東京電力ホールディングス株式会社

福島第一原子力発電所 特定原子力施設に係る実施計画の
変更認可申請（モバイル式処理設備移送配管の撤去）に係る
審査について

令和元年 10 月 17 日

原子力規制委員会

図1 モバイル式処理設備の設置場所※

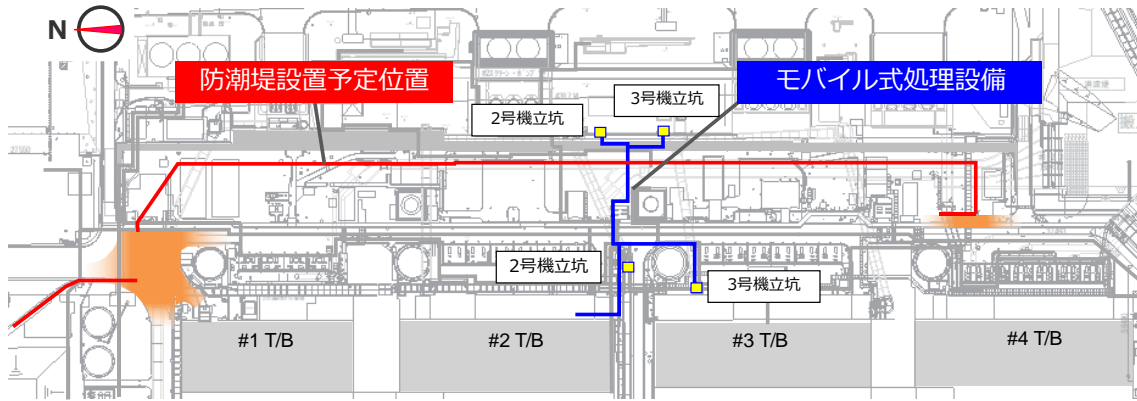
千島海溝津波に対する防潮堤の設置にあたり、現在供用していないモバイル式処理設備^{※1}の移送配管が防潮堤設置場所と干渉するため、当該移送配管（ポリエチレン管、バルブユニット等）を撤去する（図1参照）。当該移送配管と2号機タービン建屋内に設置された滞留水移送装置の移送ライン（以下「滞留水移送ライン」という。）との取り合い箇所については、滞留水移送ラインの一部を切断・撤去後にポリエチレン管を融着して復旧する（図2、図3参照）。また、モバイル式処理設備については、海水配管トレンチの閉止完了により、実施計画から削除する。

図2 モバイル式処理設備の移送配管と滞留水移送ラインとの取り合い箇所※

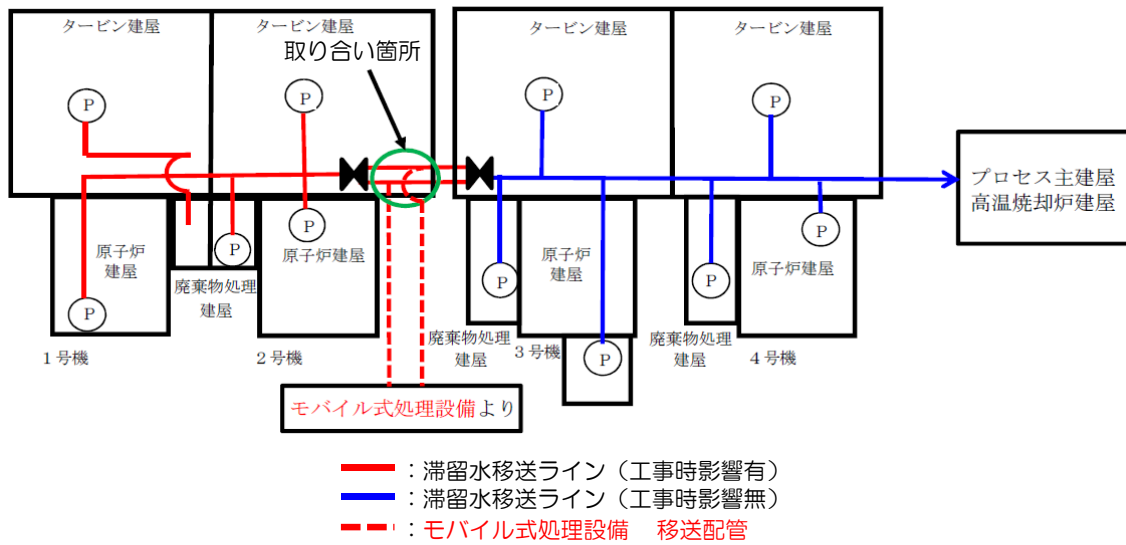
また、モバイル式処理設備の移送配管の撤去において、滞留水移送ラインとの取り合い箇所の処置として、以下を行うとしている。

- a. 弁で隔離された状態かつ、滞留水移送停止時に配管分岐部を切断・撤去する。
- b. 切断箇所は新しい直管のポリエチレン管を融着して復旧する。
- c. 滞留水処理を止めないために、2系列のうち1系列ずつ切断、復旧を行う。

また、滞留水移送ラインとの取り合い箇所の切断、撤去、復旧について、汚染水処理設備1設備分の処理能力が確保できるよう2系列ある滞留水移送ラインのうち1系列ずつ停止して作業を実施すること及び少雨時期に停止期間を設定すること等、滞留水処理に影響が生じないようにするための措置が講じられることを確認した。
